Beschreibung der Änderung in Unterlage 8.4a

8.4a UVP Reptilien Bestand, Bewertung, Auswirkungen – Karte 3a

Radschnellverbindung Mannheim-Weinheim;
Teilabschnitt von Feudenheimer Straße bis Völklinger Straße
einschließlich Anbindungsweg Vogelstang und Wallstadt

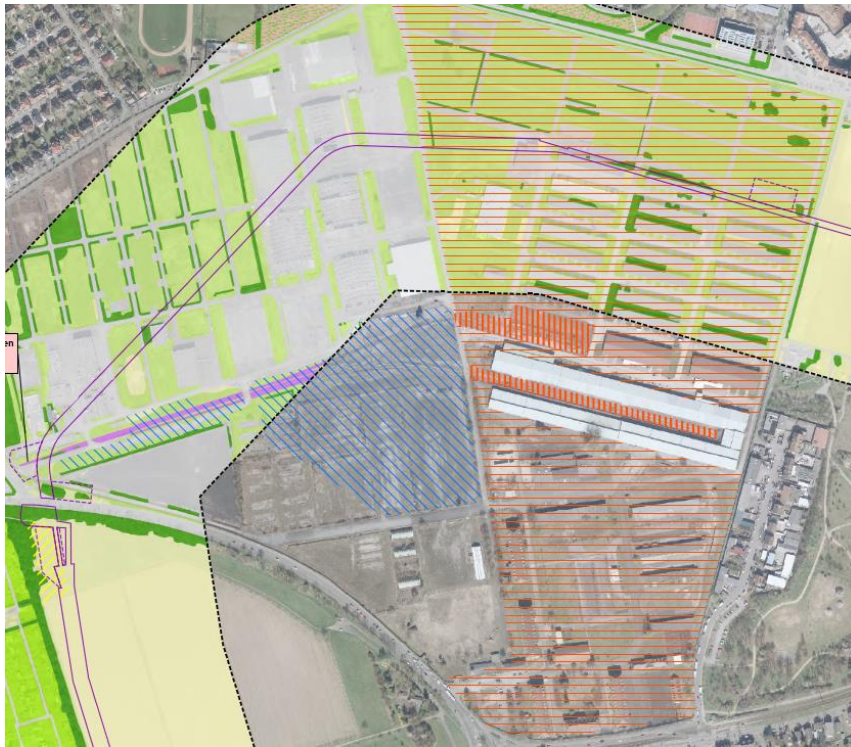
- Änderung der Vorhabenbestandteile (dauerhafte und temporäre Flächeninanspruchnahme) aufgrund des neuen Trassenverlaufs in der Feudenheimer Au, der Anpassung der Trassenführung im Bereich der Kleingärten in der Feudenheimer Au sowie der Unterführung unter der Straße „Am Aubuckel“
- Entsprechend der Änderung der Vorhabenbestandteile in o.g. Bereichen ebenfalls Anpassung des Untersuchungsgebietes
- Ergänzung Reptilienvorkommen Feudenheimer Au

- Anpassung Bestand Mauereidechsen auf dem Gelände der Spinelli Barracks

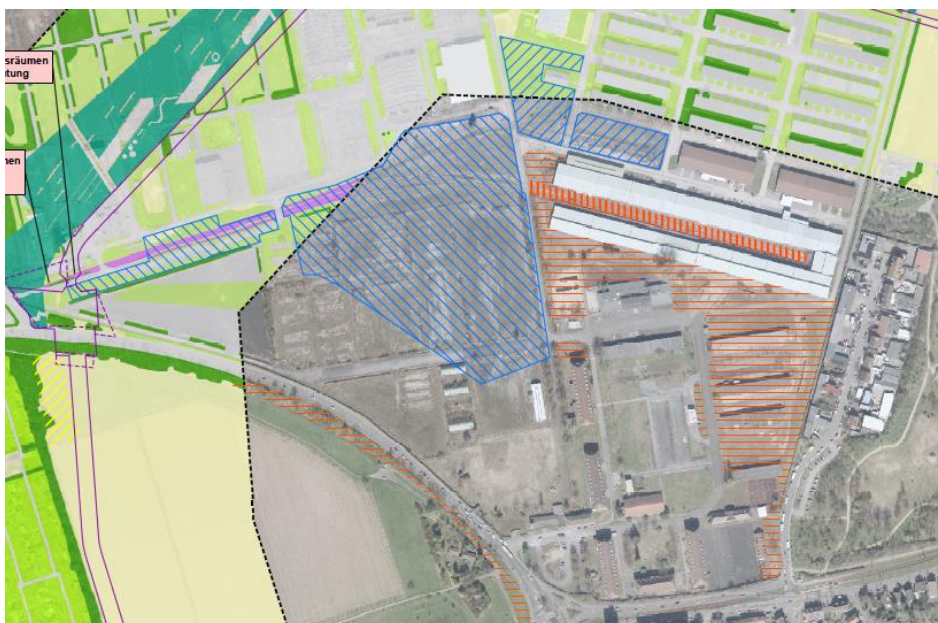
- Ergänzung Reptilienvorkommen beidseitig der Sudetenstraße

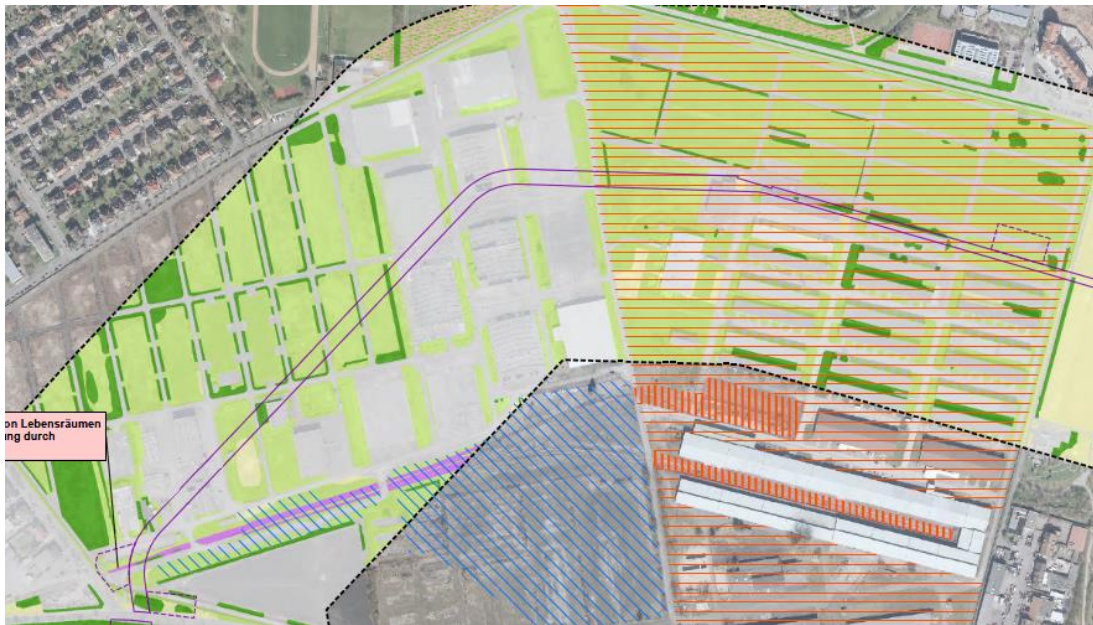
- Änderung der Lebensraumbewertung im Bereich der Spinelli Barracks aufgrund der Änderung des planungsrechtlichen Bestands (erteilte Baugenehmigungen für die Parkschale Käfertal sowie die Sofortmaßnahme Wildbienen im Bereich des Gedeckten Gangs) Erläuterungen hierzu befinden sich in Unterlage 8.1a Bericht zur Umweltverträglichkeitsprüfung (UVP-Bericht) mit integriertem Landschaftspflegerischen Begleitplan (LBP)

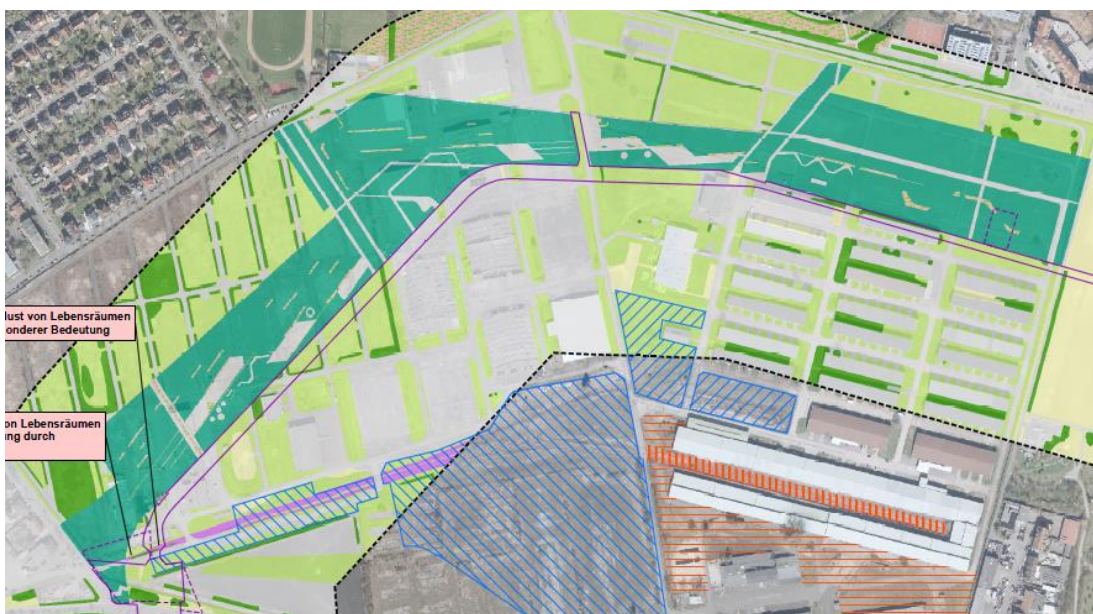
- Änderung der Auswirkungen im Bereich der Unterführung unter der Straße „Am Aubuckel“
